Comune di Ruffrè - Mendola

# PIANO REGOLATORE GENERALE

## VARIANTE 2019 ELABORATI COMPRENSIVI DELLE MODIFICHE D'UFFICIO

### SCHEDE EDIFICI CENTRO STORICO CON MODIFICHE EVIDENZIATE

SCHEDA N.	<b>18</b>
	P.ED.	<b>73</b>
	CATEGORIA D'INTERVENTO PRECEDENTE	<b>R2</b>
	CATEGORIA D'INTERVENTO DI PROGETTO	<del>R3</del> <b>R2</b>

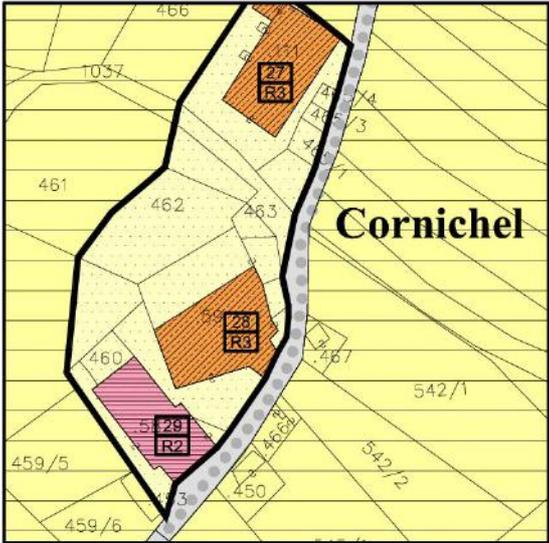
Nel risanamento conservativo del blocco sporgente visibile nella foto 1 andrà mantenuto o riproposto il paramento in pietra a vista, salvo l'eliminazione di eventuali riparazioni o integrazioni degradanti del paramento stesso; il tamponamento in mattoni visibile sulla foto 4 potrà essere mantenuto ma andrà rivestito in legno a riproporre l'originario tamponamento in legno del fienile.

Nell'ambito di un progetto unitario dell'edificio e delle facciate del blocco sporgente, e solo per risanamenti a fini residenziali, sarà possibile prevedere nuovi poggioli sulle facciate sud-ovest, nord-ovest e nord-est del blocco sporgente di nord ovest, purchè realizzati interamente in legno con parapetti alla trentina o in ferro battuto leggero, e purchè di lunghezza non maggiore di 5 metri. Sulla zona del fienile che sarà rivestita in legno è possibile inoltre realizzare terrazze rientrate. Sempre nell'ambito di un progetto complessivo sarà possibile inoltre spostare le posizioni dei fori finestra e/o realizzare nuovi fori, se necessario per esigenze distributive interne a fini abitativi.
